第14章 Interval Timer

図 14-11 TMD 値の PCLK 同期レジスタへの反映タイミング

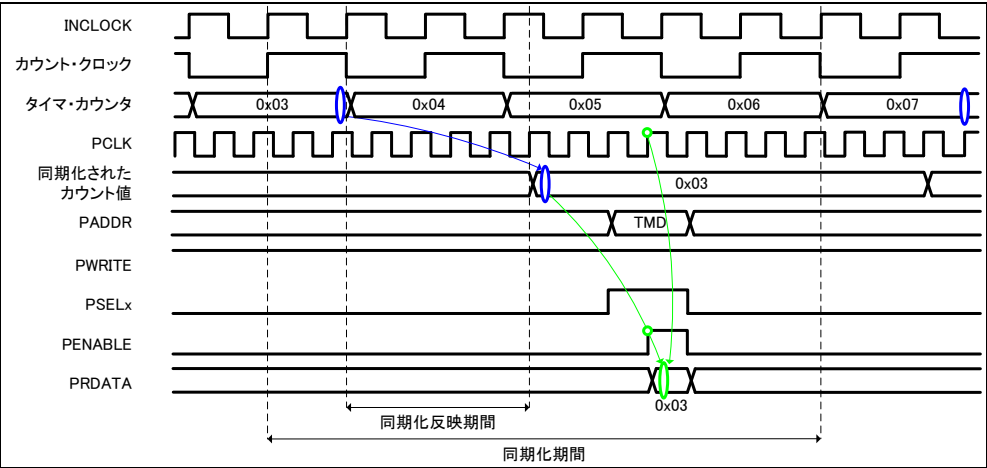
削除: .
<#>図 14-11 .
図 14-11

削除: TMD 値の PCLK 同期レジスタへの反映タイミング TMD 値の PCLK 同期レジスタへの反映タイミング

- 注意**
- ・ タイマ動作中は分周クロックの設定を変更しないでください。
 - ・ 分周クロックの設定を変更する場合は、一度、CE=0 に設定した後に実行してください。
 - ・ CE ビットは APB バスからライトされた後に、INCLOCK で同期化処理されているため、CE=1 の書き込みから TMD が動作するまでの間にはタイム・ラグが発生します。反映時間に関しては、[図 14-11](#)、TMD 値の PCLK 同期レジスタへの反映タイミングを参照してください。
 - ・ リード・オンリ・レジスタですので書き込みを禁止します。
